Emne: Bilag 3 - Oversigt over fulde høringssvar

07. oktober 2026 - Sagsnr. 25/11245 - Løbenr. 167510/26

Høring af berørte myndigheder og parter samt offentligheden i perioden den 14. april 2026 til den 28. april 2026.

Figur 1 - Grundvandsdannede områder er markeret med blå skravering, mens ledningstrace ses med rød linje

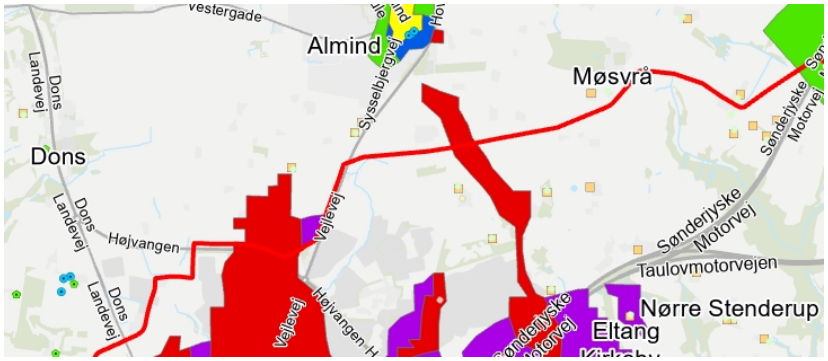
Store dele af ledningstraceet ligger i område med særlige drikkevandsinteresser, og dele af strækningen ligger i nitratfølsomme indvindingsområder. Ledningstraceet strækker sig endvidere hen over flere indvindingsoplande til almene vandværker. Der ligger ligeledes flere grundvandsdannede områder langs traceet (figur 1), og zonerede sårbare områder (figur 2). Det er områder, hvor der gøres en ekstra indsats for at passe på grundvandet.

Figur 3 – indvindingsboringer langs ledningstraceet. Blå cirkler viser almene vandværksboringer, grønne cirkler viser markvandingsboringer, mens gule firkanter viser husholdningsboringer. Ledningstraceet ses med rød linje.

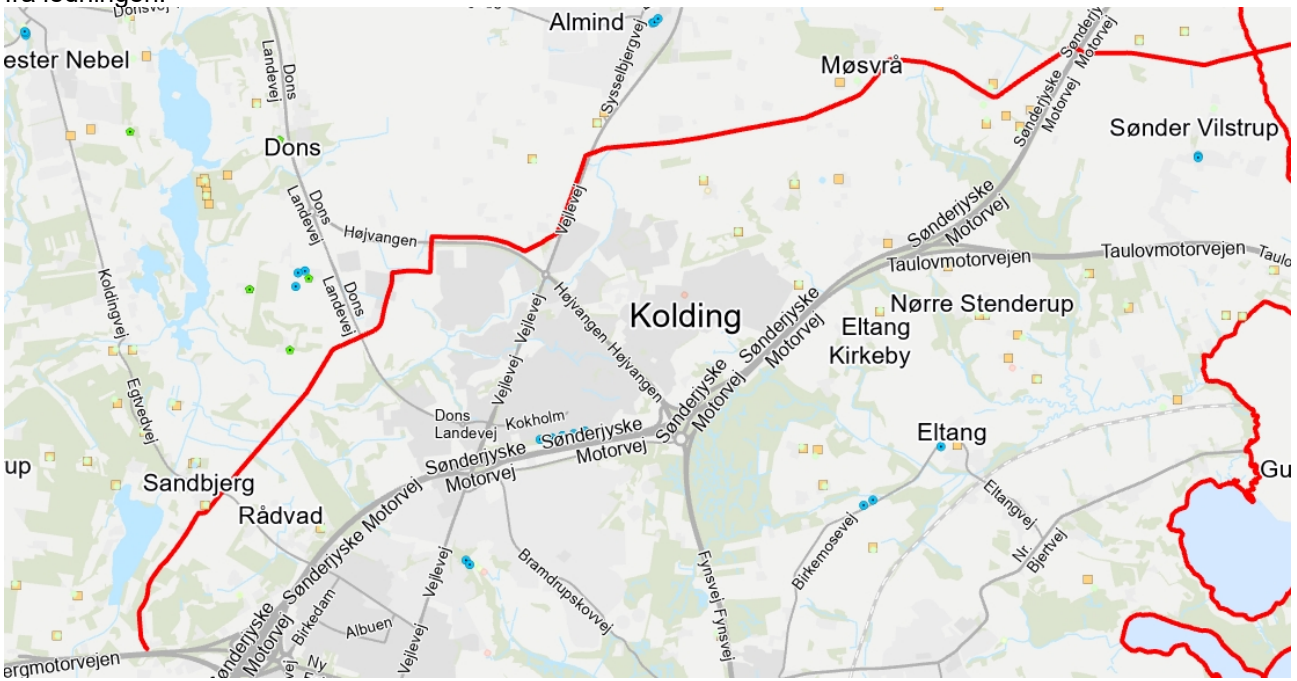
Der er flere husholdningsboringer inden for 300 meter fra ledningstraceet. Øvrige indvindingsanlæg ligger i større afstand fra ledningen.

Jf. Vandforsyningslovens § 26 stk. 2 kræver bortledning af grundvand ikke tilladelse, hvis bortledningen må antages at blive af højest 2 års varighed, når det højest omfatter 100.000 m^3/år, og når der er mere end 300 meter til andre indvindingsanlæg (dog undtaget anlæg jf. § 20 stk. 1, nr. 1 og 2 - husholdningsboringer). Ud fra ansøgningens oplysninger vurderes det ikke nødvendigt med tilladelse til grundvandssænkning. Ændres forholdene, skal der søges tilladelse til grundvandssænkning ved kommunen. Her skal der forventes en måneds sagsbehandlingstid og en måneds offentlig høring.
